改善箇所説明図

改善の内容

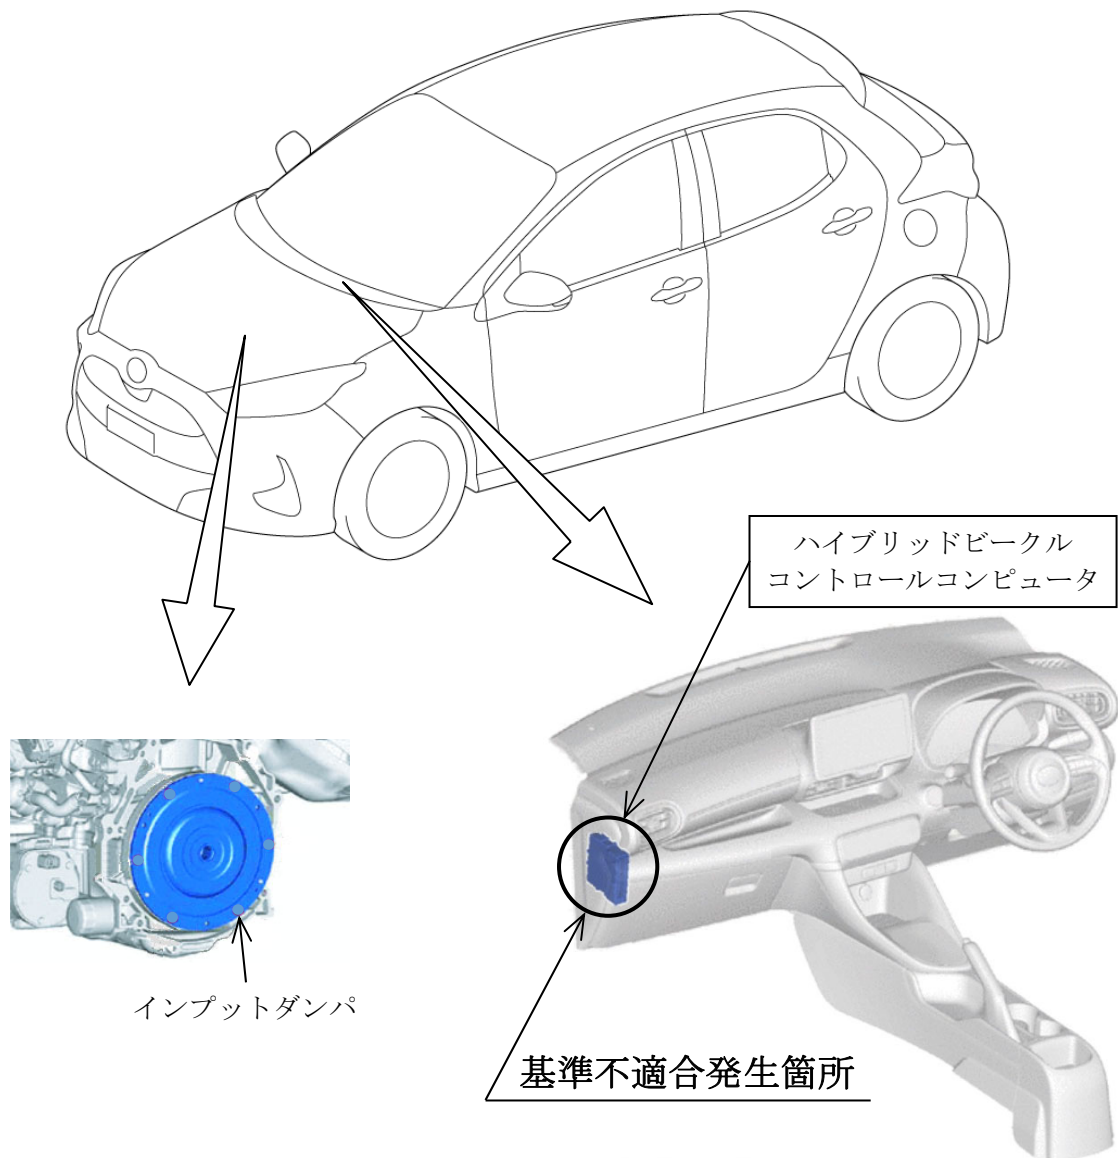
ハイブリッドシステムにおいて、制御プログラムが不適切なため、急加速等でトランスアクスルのインプットダンパに一時的な滑りが生じて警告灯が点灯した際、フェールセーフモードに移行できない。そのため、ハイブリッドシステムが停止するおそれがある。

全車両、ハイブリッドビークルコントロールコンピュータのプログラムを対策仕様に修正する。

識別：改善済車両には、車台番号打刻位置の右側に黄色ペイントを塗布する。
